Ministero della cultura

SOPRINTENDENZA SPECIALE PER IL PIANO NAZIONALE
DI RIPRESA E RESILIENZA

Oggetto: [ID: 7725] Procedura di VIA ai sensi dell'art.23 del D. lgs.152/2006 relativa al progetto per la realizzazione di un impianto agro-fotovoltaico denominato "FV_MENFI", della potenza di 49.066,05 kW sito in Località Genovese nel Comune di Menfi, prov. Agrigento Proponente: GPE Menfi S.r.l.. **Parere tecnico-istruttorio.**

Figura 1 – Elaborato redatto dal proponente – “Layout impianto su catastale”

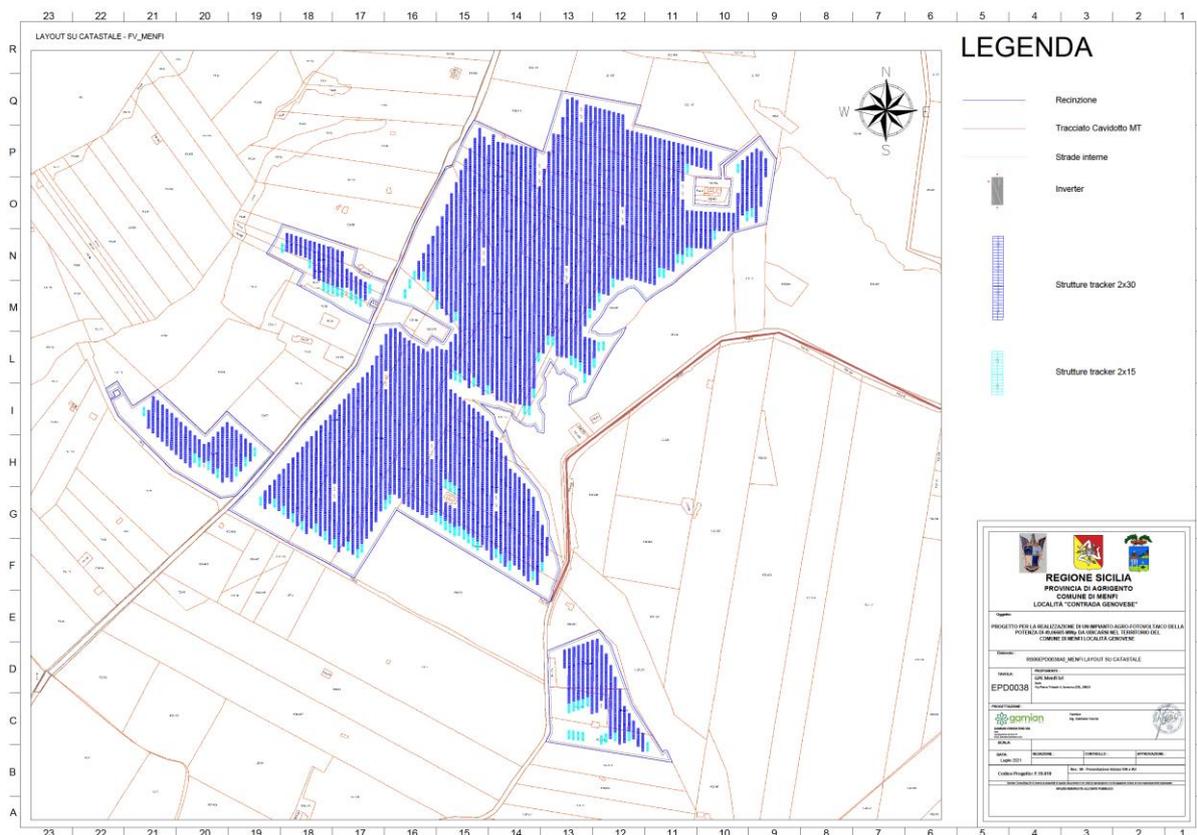
2. *considerato anche che all'interno del campo fotovoltaico risulta letteralmente inglobata la masseria "Casa Genovese", del XVIII secolo, individuata come bene isolato di alta rilevanza nell'ambito del Piano paesaggistico con la scheda n. 145, che rimane pertanto interclusa, si chiede di approfondire con elaborati grafici e verifiche attraverso foto-simulazioni i rapporti percettivi verso questo bene ma anche verso le altre architetture rurali che punteggiano il territorio, che insieme alle regie trazzere secondo quanto stabilito anche dal piano Paesaggistico costituiscono un insieme da preservare e valorizzare;*

- 3.2.** In considerazione del particolare ruolo e contesto paesaggistico del bene isolato Casa Genovese (scheda n. 145), dovrà essere garantito un distacco di 60 m circa dalle strutture più ad ovest, al momento in stato di rudere, in modo da salvaguardare il contesto dell'edificio e la continuità delle formazioni rocciose affioranti, mettendo in atto un'adeguata opera di mitigazione che garantisca una minimizzazione dell'interferenza percettiva;

Figura 2 – Elaborato integrativo redatto dal proponente – “Layout impianto con fascia di rispetto dei fiumi 150 m”.

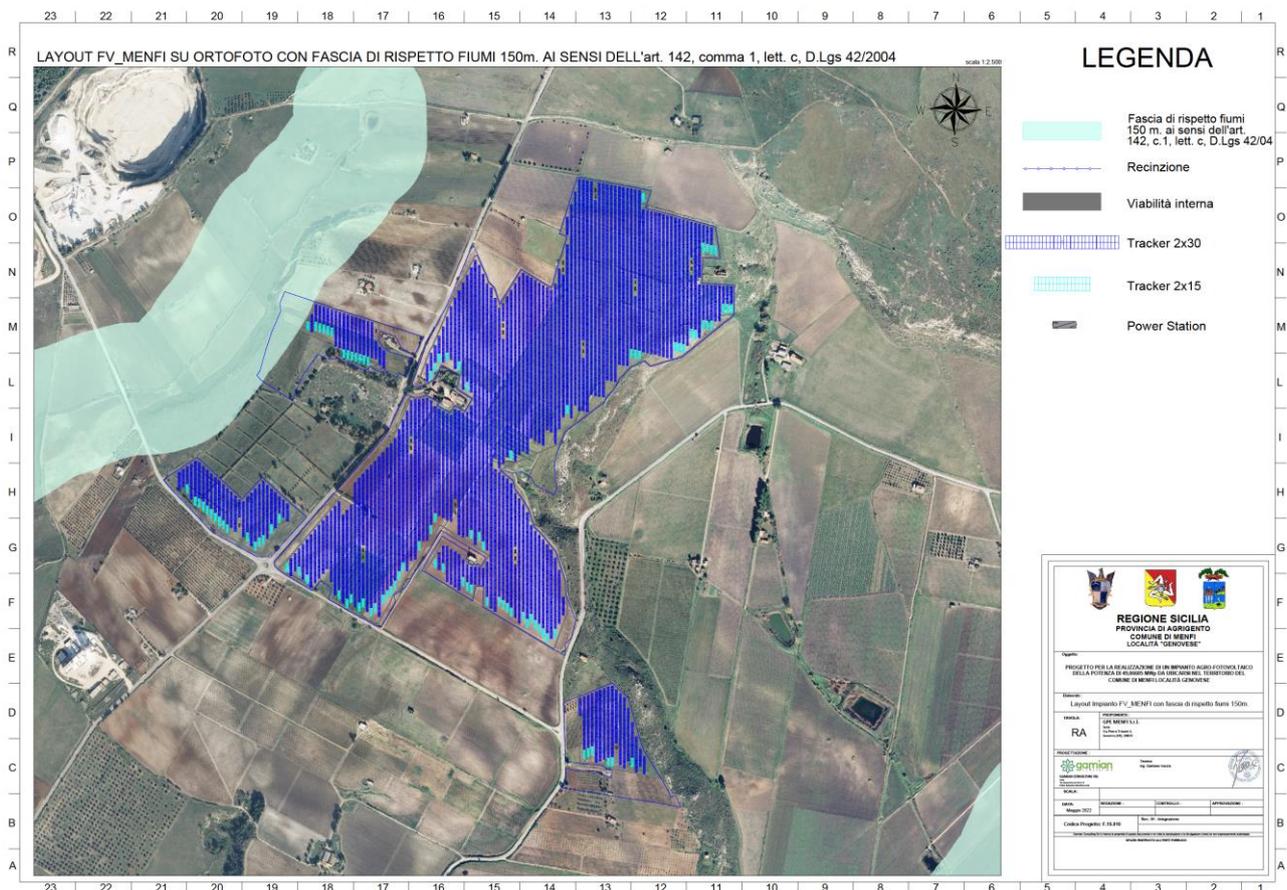
3. *si chiede un approfondimento riguardante la sovrapposizione della perimetrazione del campo fotovoltaico alla fascia di rispetto dei corsi d'acqua, vincolata ai sensi dell'art. 142 c. 1 lett. c) del d.Lgs. 42/2004, con un eventuale stralcio della fascia ricadente in area vincolata e lo studio per quel versante di un progetto di inserimento paesaggistico;*

Dall'esame dei sopra citati elaborati emerge una modifica della perimetrazione dell'area di impianto e della recinzione prevista con lo stralcio di alcune zone in cui erano previsti i pannelli fotovoltaici, sebbene non ci sia apparente coincidenza tra dati GIS e tavole in formato pdf;

1. Le aree tutelate ai sensi dell’art. 142 c.1, lett. c), fascia di rispetto dei corsi d’acqua, e ai sensi dell’art. 142 c.1. lett. g), territori coperti da foreste e da boschi, non dovranno essere occupate da pannelli fotovoltaici né da altre opere connesse;
2. Nelle due aree poste ad Ovest, tra la Regia Trazzera Menfi-S. Margherita-Montagnolo e il fiume Mandrarossa, al di fuori delle aree sottoposte a tutela, al fine di salvaguardare il tessuto di mosaici colturali, in luogo dei previsti pannelli dovranno essere localizzate esclusivamente colture agricole e arboree;
3. Al fine di mitigare l’impatto visivo che l’impianto genera nel tessuto agricolo-rurale a forte valenza paesaggistica è necessario che nella fase della progettazione esecutiva venga

Figura 3 – Elaborato redatto dal proponente – “Tessitura del territorio di Menfi”

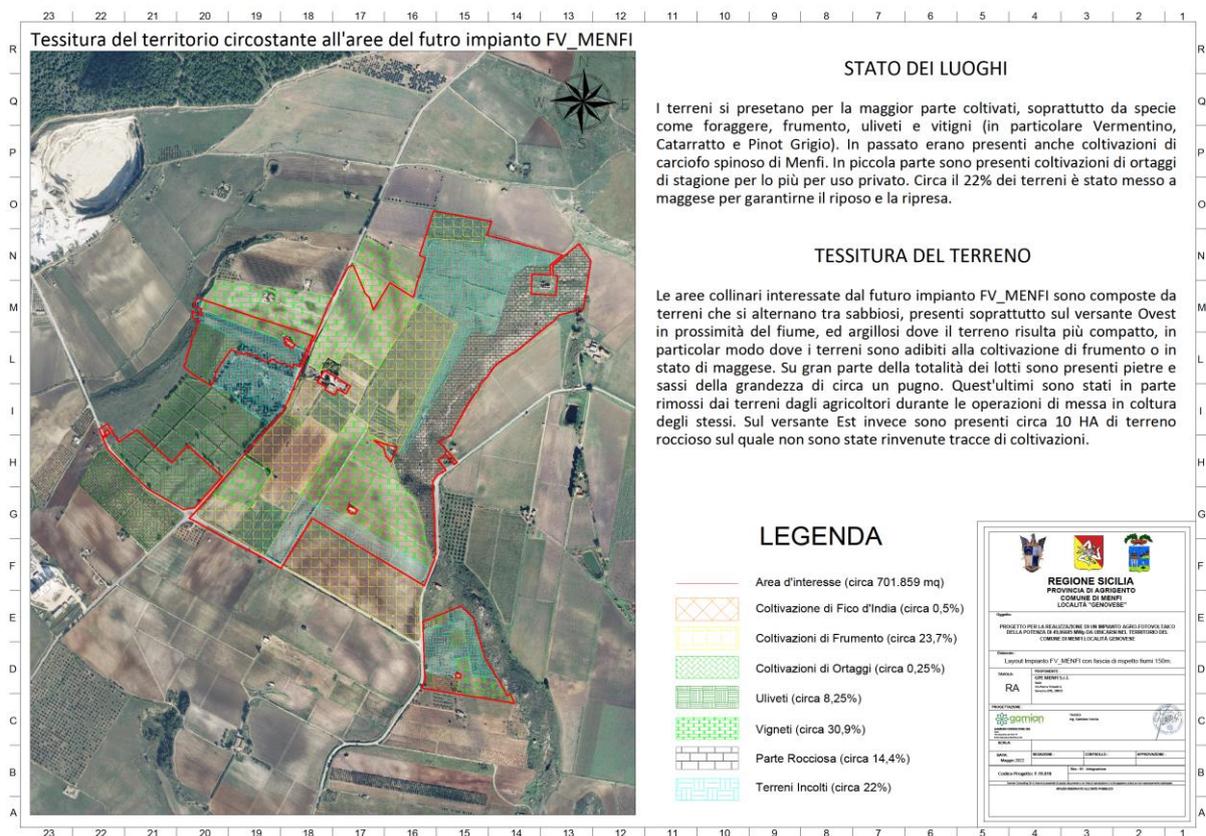
5. *con riferimento al paesaggio delle colture esistenti, si chiede uno studio della tessitura del territorio con le divisioni dei campi coltivati che ne strutturano la matrice territoriale, con un approfondimento sul rapporto e l'integrazione tra le colture a vigneti e frutteti e la disposizione degli elementi del campo fotovoltaico, la cui giustapposizione non ne comporti la cancellazione;*

CONSIDERATO che l'impianto si inserisce in un paesaggio agrario storicizzato in cui la qualità delle colture, delle forme delle lavorazioni e delle sistemazioni, accompagnate dalla forma e dalla tipologia dell'insediamento e dalle architetture produttive, partecipano in maniera decisiva alla qualità dei quadri paesaggistici, testimoniando inoltre la capacità del lavoro umano di creare paesaggi culturali, che il piano paesaggistico propone di tutelare attraverso la valorizzazione dei caratteri ambientali identitari e testimoniali con particolare riguardo alle trame ed ai manufatti del paesaggio storico-culturale, che comprende recinzioni storiche (principalmente in pietre murate a

secco), siepi (di fico d'india, rovo, lentisco, ginestra o altre specie spontanee) e colture storiche specializzate (vigneti, agrumeti, frutteti, oliveti, etc...), costruzioni temporanee, ricoveri rurali quali baracche e simili, fattorie, magazzini, stalle depositi, dispense, neviere. La proposta progettuale in valutazione comporterebbe, in particolare per alcune aree del progettato campo agrovoltatico, la sovrapposizione su questo tessuto di mosaici colturali, come si evince in particolare dall'elaborato depositato dal proponente (Tessitura del territorio di Menfi), con scelte progettuali che produrrebbero la parziale cancellazione e conseguente perdita di alcune delle trame ormai storicizzate del paesaggio;

Figura 4 – Elaborato redatto dal proponente – “Linee vegetali”- con indicazione delle colture previste

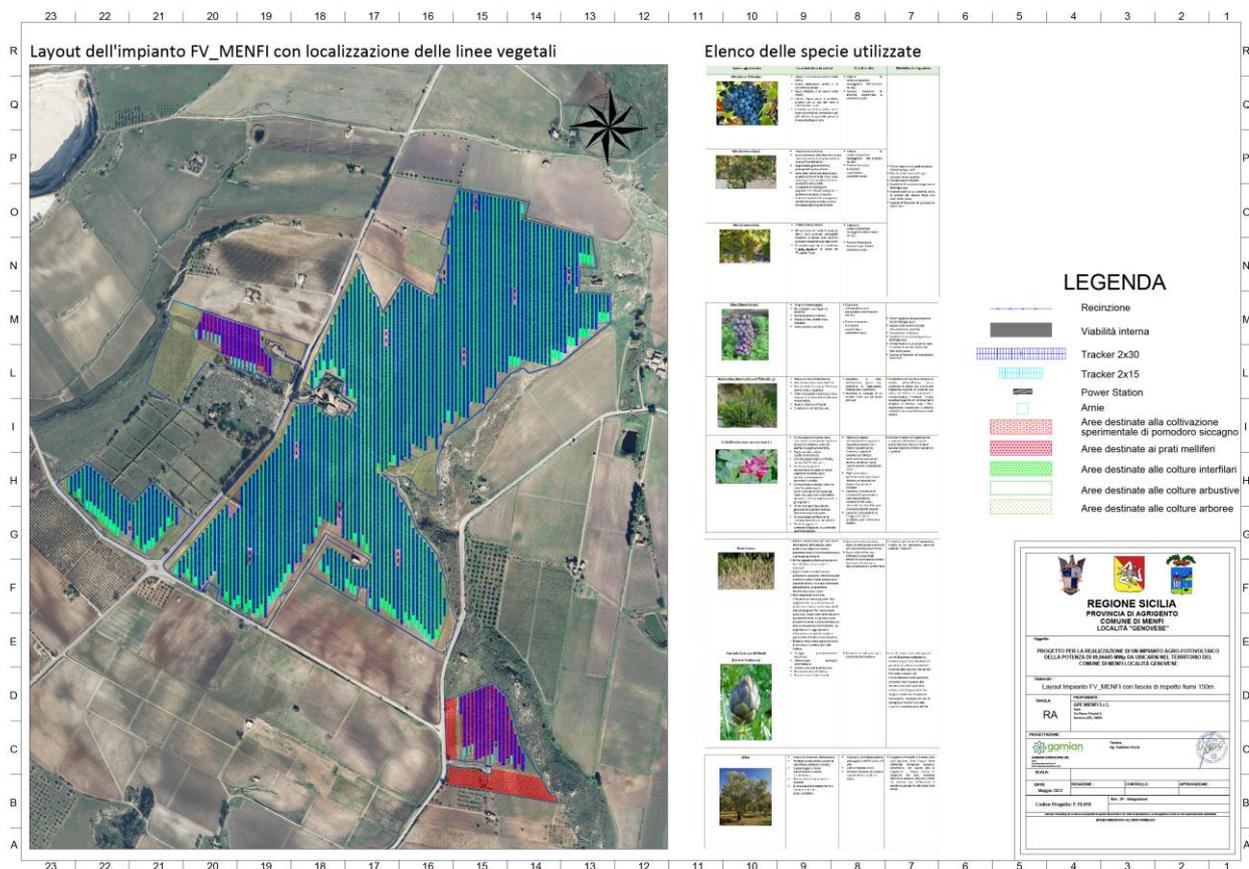
6. *si chiede un chiarimento con riferimento alla proposta di colture da inserire fra le stringhe dei pannelli, e alla superficie che occuperanno, con la produzione di elaborati che ne descrivano caratteristiche e dimensioni;*
